改善箇所説明図

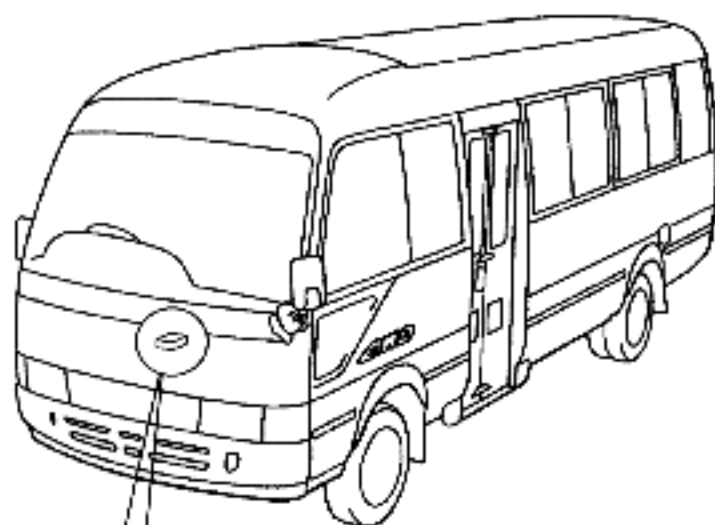
基準不適合発生箇所

エンジンを制御するコンピュータのプログラムが不適切なため、ヒータを作動させて停車しているときに、ハンドル操作とシフトレバーの操作を行うと、まれにエンジン回転数が高くなることもあり、最悪の場合、車両が動き出すおそれがある。

改善の内容

全車両、当該コンピュータを対策品(部品番号 BB58 または BB58M 用 89661-36051、BXD20V 用 89661-65011)に交換する。

識別：黄色のペイントをスームプレート下に塗布する。
